**DEPARTAMENTO DE EVALUACIÓN DE ESTUDIOS DE IMPACTO AMBIENTAL**  
**INFORME TÉCNICO DE INSPECCIÓN No. (009)-(2022)**

<b>Proyecto:</b>	PLAZA COMERCIAL	<b>Categoría:</b>	I
<b>Promotor:</b>	ABUNDIO CHENG		
<b>Representante Legal:</b>			
<b>Localización del Proyecto:</b>	Nuevo San Juan, Corregimiento de San Juan, Distrito y provincia de Colón		
<b>Fecha de inspección:</b>	12 de abril 2022		
<b>Fecha del Informe:</b>	25 de abril 2022		
<b>Participantes:</b>	Lic. Miguel Gómez - SEIA Ing. Yarissa Sánchez - Sección de Seguridad Hídrica Cristal Gonzalez – SEIA Ing. Randino Medina – SFOR Agustín Zomosa- AP

Colón, 20 de abril de 2022  
DRCL-SEEIA-AC-010-2003-2022

De acuerdo a lo establecido en el artículo 43 del Decreto Ejecutivo No. 123 de 14 agosto de 2009, modificado por el Decreto Ejecutivo No. 155 de agosto de 2011, le solicitamos la Segunda Información Aclaratoria, correspondiente al Estudio de Impacto Ambiental (EsIA) Categoría I, titulado "**PLAZA COMERCIAL**" a desarrollarse en la provincia de Colón, distrito de Colón, corregimiento de Cativa, que consiste en lo siguiente:

GEOMATICA- EIA- CAT I-0264-2022

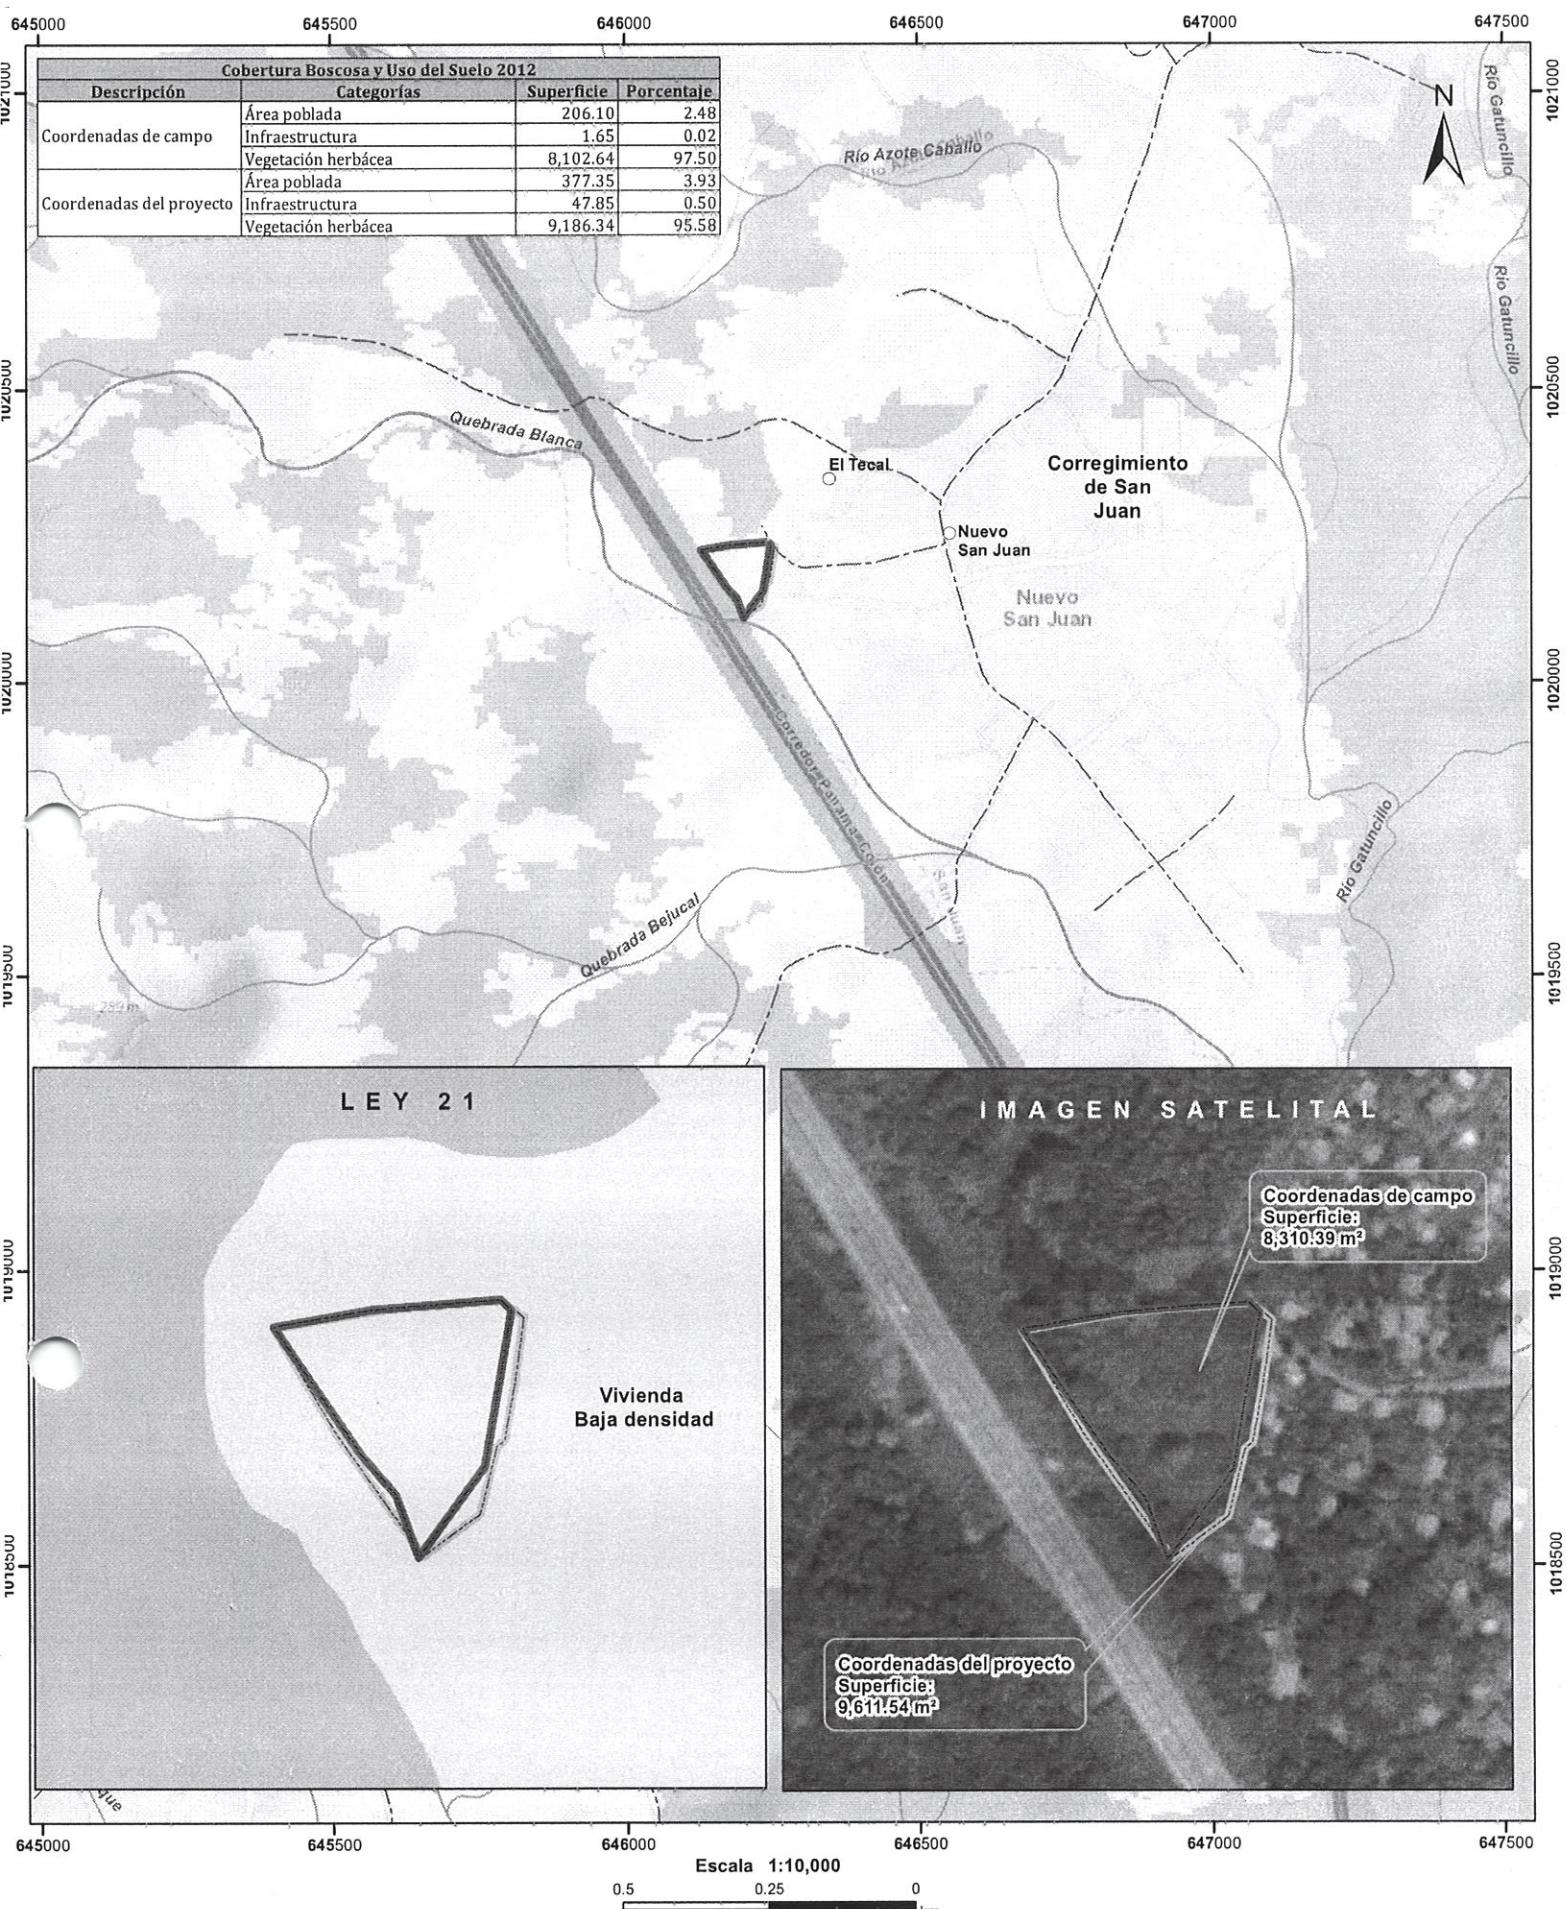
Con los datos proporcionados se generaron dos polígonos denominados “*Coordenadas del proyecto*” (9,611.54 m<sup>2</sup>) y “*Coordenadas de campo*” (8,310.39 m<sup>2</sup>). El mismo se ubica fuera de los límites del Sistema Nacional de Áreas Protegidas

De acuerdo a la Cobertura Boscosa y Uso del Suelo 2012, el dato se ubica en las categorías de “*Área poblada*”, “*Infraestructura*” y “*Vegetación herbácea*”; según el uso propuesto por la ley 21 se ubica en la categoría de “*Vivienda- baja densidad*”; y según la Capacidad Agrológica se ubica en el tipo III (Arable, severas limitaciones en la selección de las plantas, requiere conservación especial o ambas cosas).
